新規制基準適合性審査申請 自然現象等

<(1)地震：耐震設計方針>他 (No. 33,45～50,61,62,64,85 関連)

令和元年10月11日
東北電力株式会社

3 検討会コメントへの回答

基準地震動の時刻歴波形

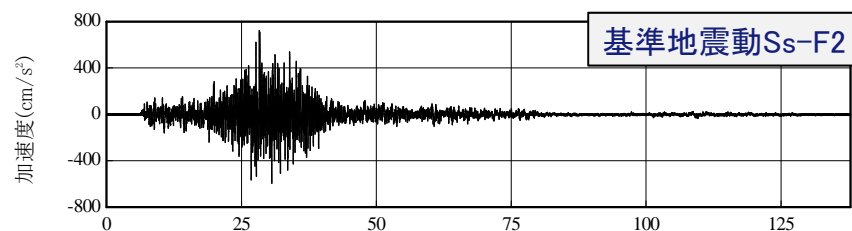
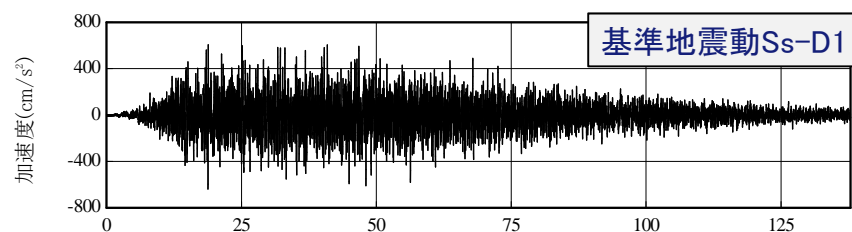
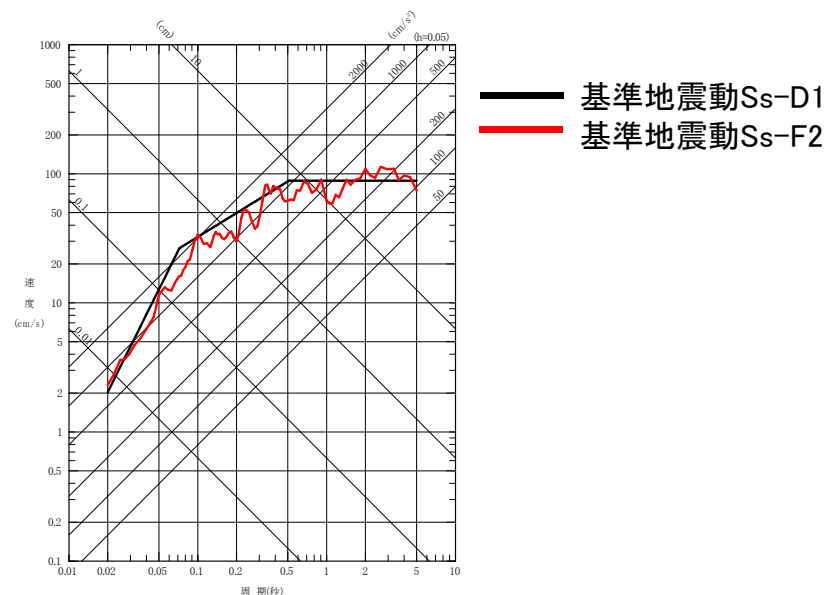
No.13:施設の耐震性能評価において、地震動の継続時間の影響についてどのように考慮しているか説明してもらいたい。(第13回)
(源栄委員)

- 基準地震動Ssの時刻歴波形の経時的変化は、Noda et al.(2002)[※]の方法(実際の観測記録に基づく保守的な方法)により考慮して設定している。
- プレート間地震(東北地方太平洋沖型地震, M9)による基準地震動(Ss-D1;応答スペクトル手法, Ss-F2;断層モデル手法)の時刻歴波形と応答スペクトルの比較を下図に示す。
- それぞれの応答スペクトルは、Ss-F2が長周期で一部大きいですが、継続時間は主要動部分も含めてSs-D1が長く作成されており、施設に対して保守的な地震動となっている。

基準地震動に対する原子炉建屋の地震応答解析結果
(最大応答せん断ひずみ, 基準地震動S_s-F3, NS方向)

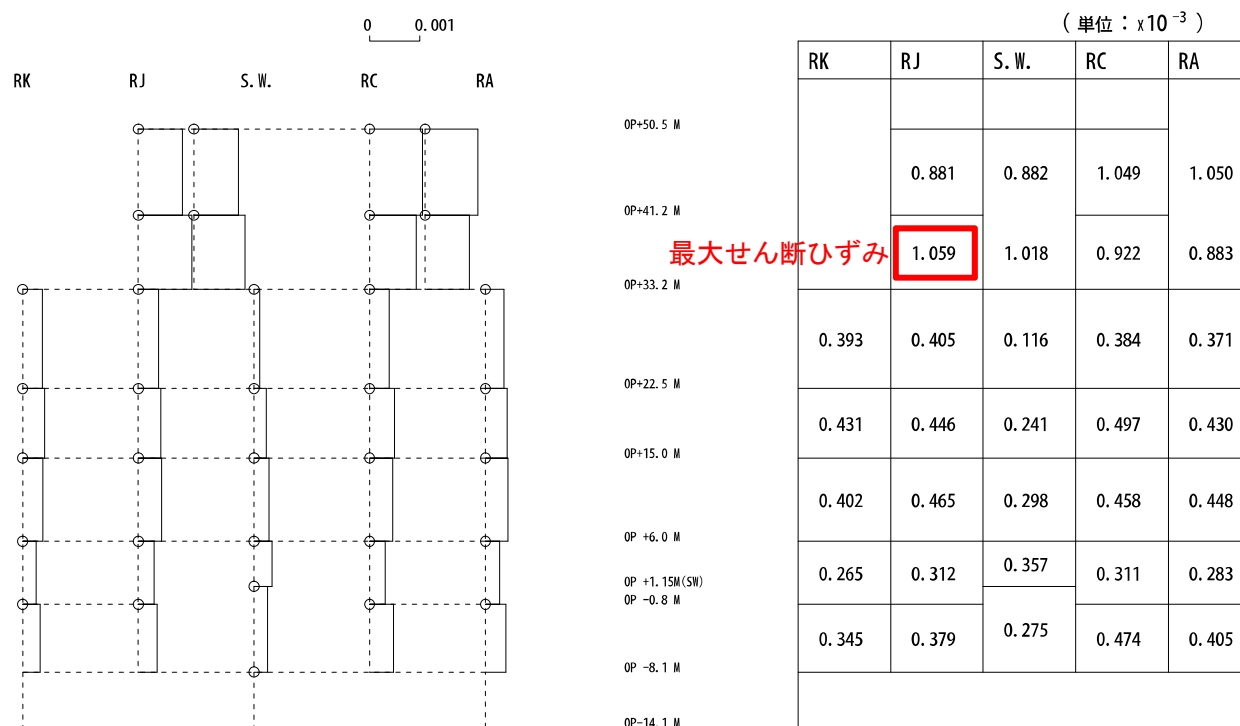
No.14: 基準地震動は今後も超過する可能性があるが, 建屋や各設備の耐震性裕度について定量的に示して欲しい。(第13回)
(栗田委員)

- 新規制基準では, Sクラスの建物・構築物に対して, 終局耐力に対し妥当な安全余裕を有していることが要求されている。
- 耐震壁の評価に用いる最大応答せん断ひずみの評価基準値である「 2.0×10^{-3} 」は, 終局点^{*}のせん断ひずみ(4.0×10^{-3})に対して2倍の余裕を有している。
- 基準地震動を用いた地震応答解析の結果, 原子炉建屋のせん断ひずみは, 右図のとおり, 最大で 1.0×10^{-3} 程度であり, 評価基準値(2.0×10^{-3})に対して十分な余裕を有している。

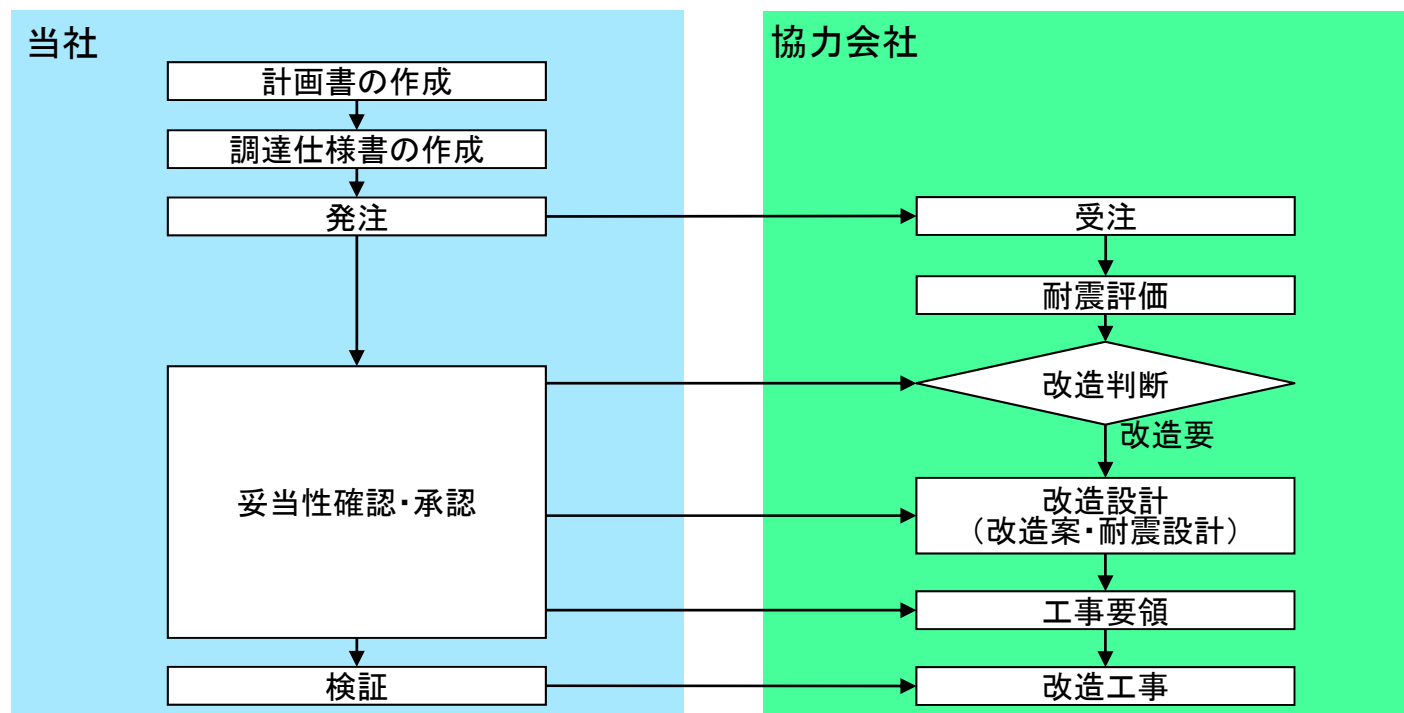
No.15: 耐震工事に関して,どのような基準と体制で実施箇所を選定しているのかについて確認したい。特に,基準を満たしているかどうかを判断する専門家の技術レベルを確認したい。また,今回の地震を含む過去の地震の実経験から,選定基準が妥当であったか,また,抜けがあったのかという観点からの説明してほしい。(対策を実施した場所とそうでない場所での影響の有無を評価するなどが考えられるが,影響については,機器が予想に反して壊れたかどうかという観点と,安全への影響で見過ごしなかったかという観点がある。壊れても安全への影響がなく耐震裕度を持たせてなかったという判断はあってもよい。)(兼本委員)

- 耐震工事は,新たな知見などを踏まえ,耐震設計条件である基準地震動の見直しや評価項目の追加などが必要となった場合,国や学協会における規格基準などにに基づき,一連の耐震設計に係る検討・評価・施工を行い,その結果の妥当性を確認した上で実施している。
- 耐震工事の実施にあたっては,社内品質保証マニュアルに基づき,業務計画を作成し,業務内容などに応じた体制(原子力部,発電所)を構築し,力量・経験等を有する技術者が一連の耐震設計に係る業務を実施している。
- また,耐震評価(対策検討含む),耐震工事を実施する協力会社(プラントメーカー等)については,品質保証マニュアルに基づき,要求事項に係る技術的能力,品質保証に係る運用・管理の妥当性,耐震設計の実績を有することなどを確認している。
- 耐震工事に係る一連の耐震設計については,適宜,関係者間(社内,当社と協力会社)で,各段階における検討・評価・施工の進捗,妥当性などを確認しながら業務を進めている。

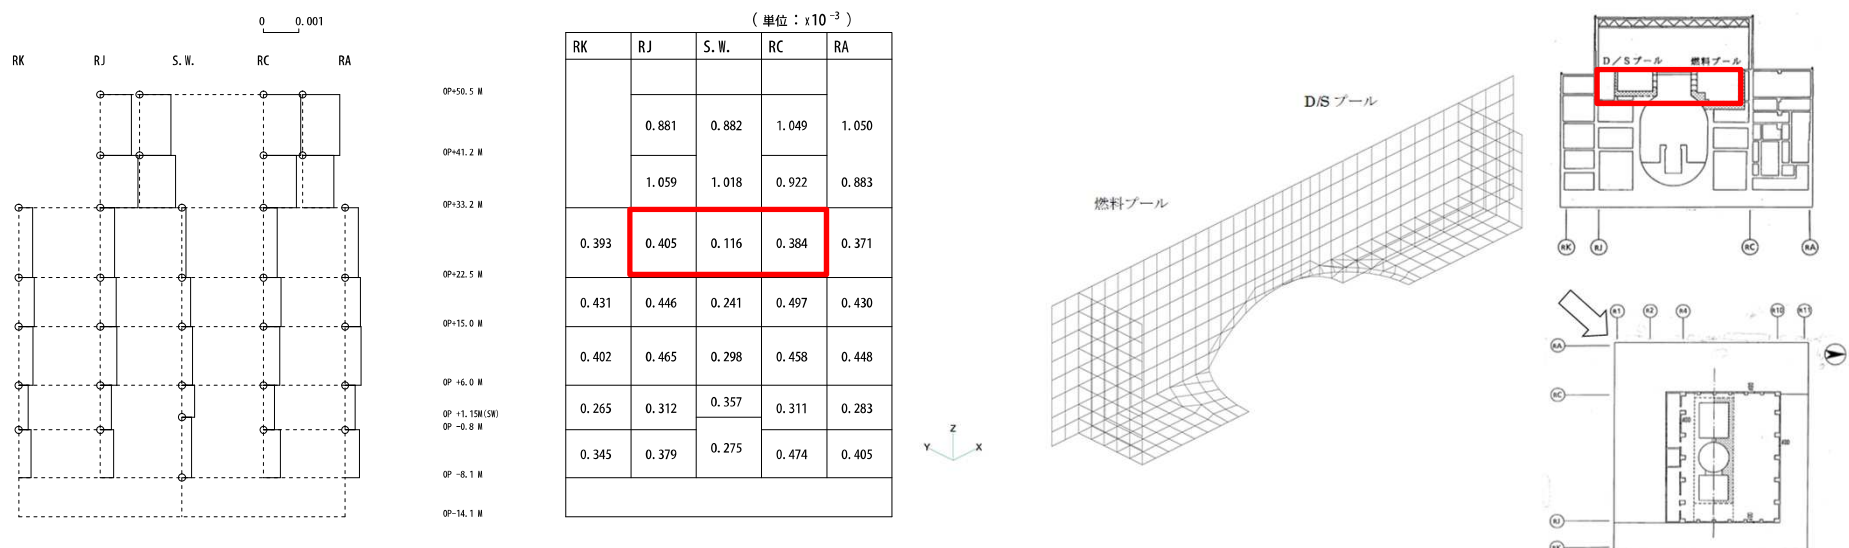
No.16: 使用済燃料プールの耐震安全性(裕度)は十分か説明してもらいたい。(長谷川委員)

- 建屋全体の質点系モデルを用いた地震応答解析により、使用済燃料プールの鉄筋コンクリート部分が評価基準値に対して十分な余裕(基準値 2.0×10^{-3} に対して発生値 0.5×10^{-3} 程度)があることを確認している。(左下図)
- 使用済燃料プールの部分詳細モデル(FEMモデル)による評価を実施することにより、各荷重(鉛直荷重, 地震荷重, 水圧(静水圧, 動水圧), 熱荷重, シェル壁の温度膨張による強制変形)に対して安全であることを確認する。(右下図)

制振サポート(弾塑性ダンパ)の例

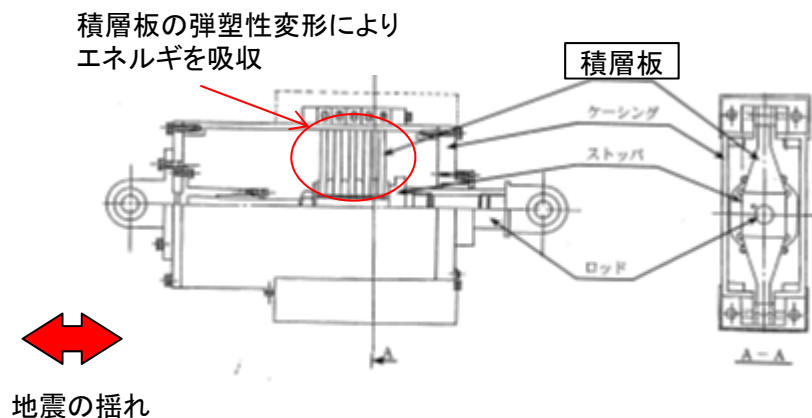
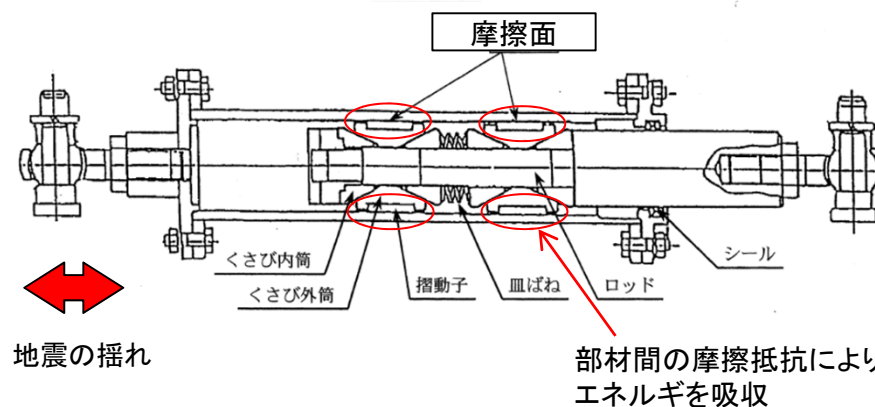
No.17: 配管系の耐震対策として, 固定部を増やす剛構造化には賛成できないので示されたようなスナッパーやダンパーを導入する手法は良いと考える。発展の目覚ましい, 機器レベルでの制振, 免震技術の活用について説明してもらいたい。(鈴木委員)

- 機器・配管系の耐震対策については, 地震に伴う振動エネルギーを機器・配管系の支持構造物に積極的に吸収させて地震応答を低減する耐震設計法として, 機器・配管系に制振サポートを用いた方法が「原子力発電所耐震設計技術規程: JEAC4601」にて規定されている。
- 制振サポートの種類としては, 弾塑性ダンパ, 摩擦ダンパ, 鉛ダンパがある。
 - ① 弾塑性ダンパ: 鋼板の弾塑性変形によりエネルギーを吸収する
 - ② 摩擦ダンパ: 部材間の摩擦抵抗によりエネルギーを吸収する
 - ③ 鉛ダンパ: 鉛の塑性変形によりエネルギーを吸収する

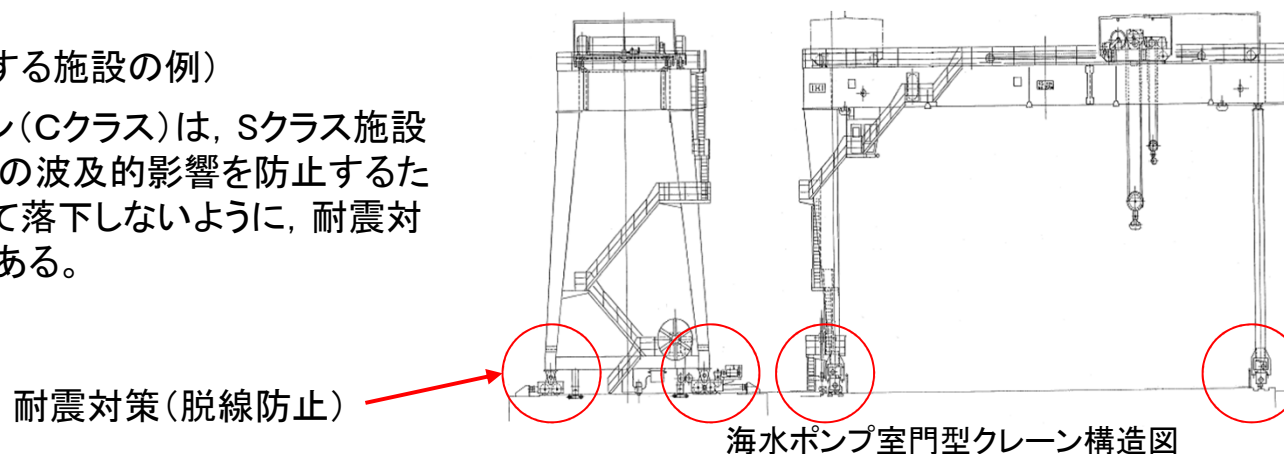
No.18: タンク以外の屋外設備, 屋外配管, その他, 低重要度の設備の対策について説明してもらいたい。(鈴木委員)

No.19: 重油タンクの倒壊について, この被災状況, 今後の対応については了解したが, その他の液体貯槽について, 対津波, 対地震対策は新たな検討がなされたのか伺いたい。特に, 機器系について耐震重要度別に軽微な被害を含めて被害(無被害)状況と今後への教訓について説明してもらいたい。(鈴木委員)

- 屋外の低重要度の各設備(B, Cクラス)については, その設備の地震による波及的影響によって, 耐震重要施設(Sクラス)の有する安全機能を損なわないように耐震設計する。
- 波及的影響評価は, 新規制基準上, 下記に示す観点から, 施設全体を俯瞰した調査・検討を行い, 耐震重要施設の安全機能が損なわれないことが要求されている。
 - ・ 設置地盤及び地震応答性状の相違等に起因する相対変位又は不等沈下による影響
 - ・ 耐震重要施設と下位のクラスの施設との接続部における相互影響
 - ・ 建屋内外における下位のクラスの施設の損傷、転倒及び落下等による耐震重要施設への影響
- 3.11地震及び4.7地震において, 低重要度の設備の波及的影響によるSクラス施設への被害はなかったが, 新規制基準を踏まえ, 屋外の液体貯槽を含む低重要度の設備の波及的影響によってSクラス施設の安全機能を損なわないことについて, 設計図書類を用いた机上検討, 現地調査及び耐震評価等を実施する。

海水ポンプ室門型クレーン(Cクラス)は, Sクラス施設(非常用海水ポンプ等)への波及的影響を防止するため, 基準地震動 S_s に対して落下しないように, 耐震対策補強を実施する計画である。

女川1号機高圧電源盤の対策

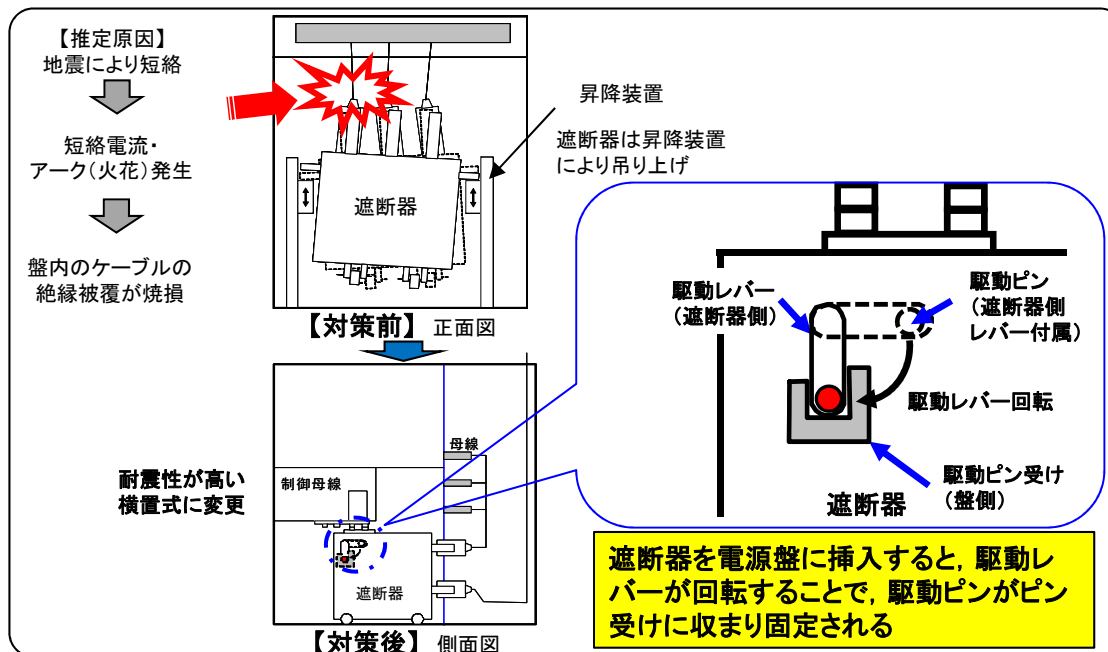
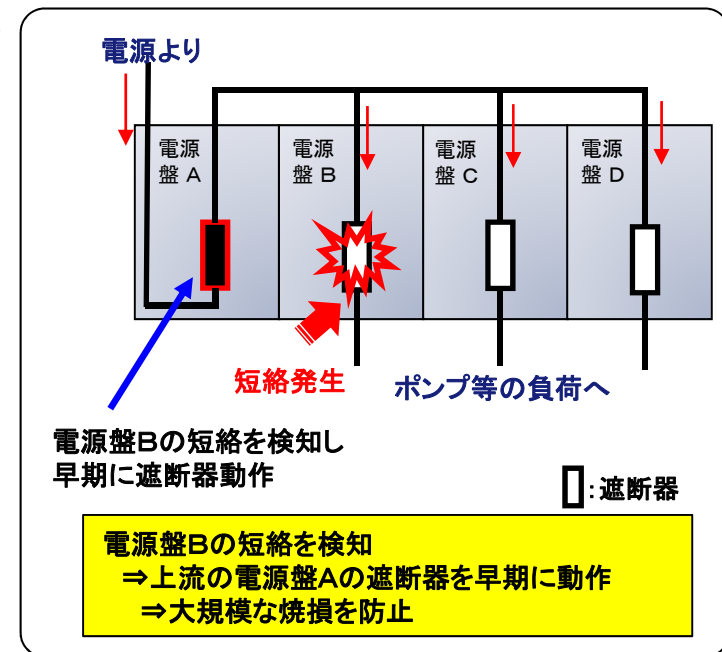
No.20: 高圧電源盤の焼損について、本装置の復旧対応については了解した。ただし、地震による電流の短絡、アーク発生の可能性のある機器は他にもある。構造と電気系が関連している機器系の耐震安全対策について説明してもらいたい。(鈴木委員)

- 被害を受けた女川1号機高圧電源盤に対する今後の教訓を踏まえた対策は以下のとおり。
- 女川1号機高圧電源盤に対しては、遮断器を耐震性の高い構造とする対策を実施済み。(第1回検討会にてご説明済み)
(電源盤の耐震安全対策)
 - ・安全上重要な電源盤は盤フレームの補強や、盤正面扉のフレームへのボルト締め等により耐震安全対策を行っている。
- (短絡・アークによる損傷対策, 新規基準におけるガイドを踏まえた対策)
 - ・通常、短絡が起きた場合は、電源上流の遮断器により電流を断つ設計としている。さらに、安全上重要な機器に電源を供給する電源盤に対し、大規模な焼損に至る前に、上流の遮断器を更に早期に動作させ、電流を断つ対策を行うこととしている。

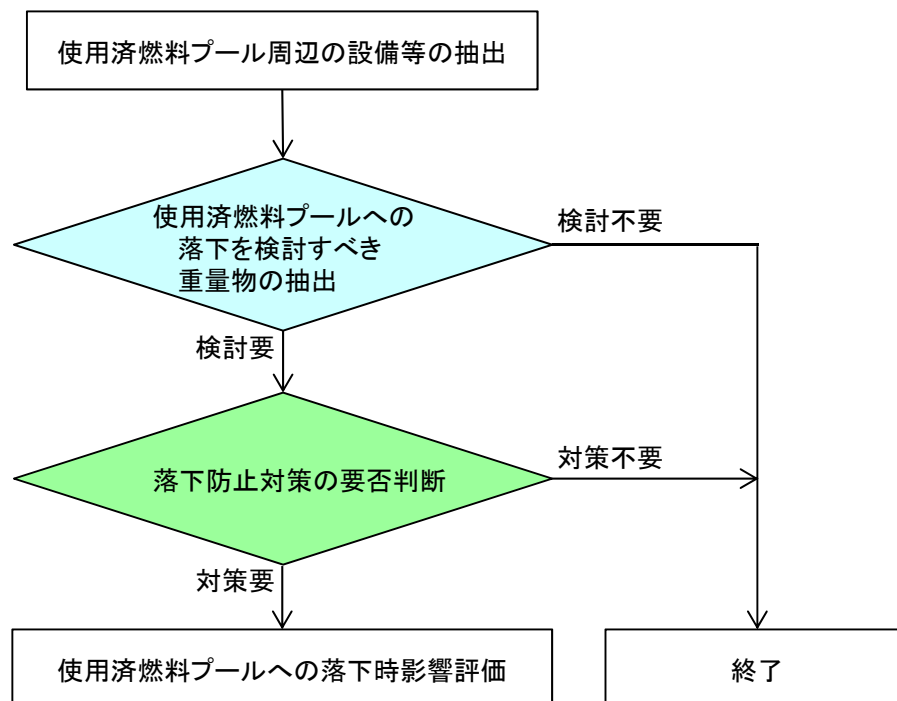
No.23:燃料プールへの塗膜片落下事象があったことから、燃料プール上部からの落下物に対する対策を検討して欲しい。(第5回)
(源栄委員)

- 新規制基準においては、使用済燃料プールへ重量物が落下した場合にも、使用済燃料プールの機能が維持されることが要求されており、以下の評価フローに従い、使用済燃料プール周辺の設備等の抽出、使用済燃料プールへの落下を検討すべき重量物の抽出、落下防止対策の要否判断について、網羅的に評価している。
- 評価の結果、対策が必要と判断された設備等に対して、落下防止対策(耐震性評価、設備構造、運用)を行う。
- 耐震性評価による落下防止対策として、燃料交換機、原子炉建屋クレーン、原子炉建屋原子炉棟(屋根トラス等)について、基準地震動 S_s に対して耐震評価を実施し、使用済燃料プールに落下しない設計とする。
